Obiekt	Pełnowymiarowe boisko piłkarskie przy Zespole Szkół im. Stanisława Staszica		
Adres	Radom ul. 11 Listopada 27 (dz. nr 154, 155, 156)		
Temat	Schematy uziomów		
Projektował	Robert Nowak		1:200

maszty nr 6-9

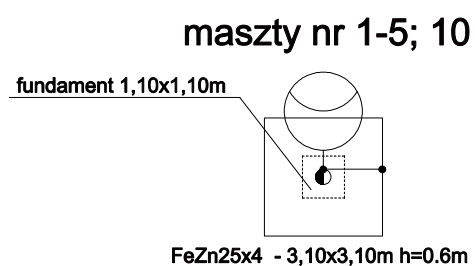
1. Wykonanie uziomów poziomych ujęto w kosztorysie w poz. nr 25 przy czym należy zwiększyć ich ilość z 160m do 590m
2. Równocześnie należy zmniejszyć ilość uziomów pionowych z 80m na 18m (poz. 26 kosztorysu)
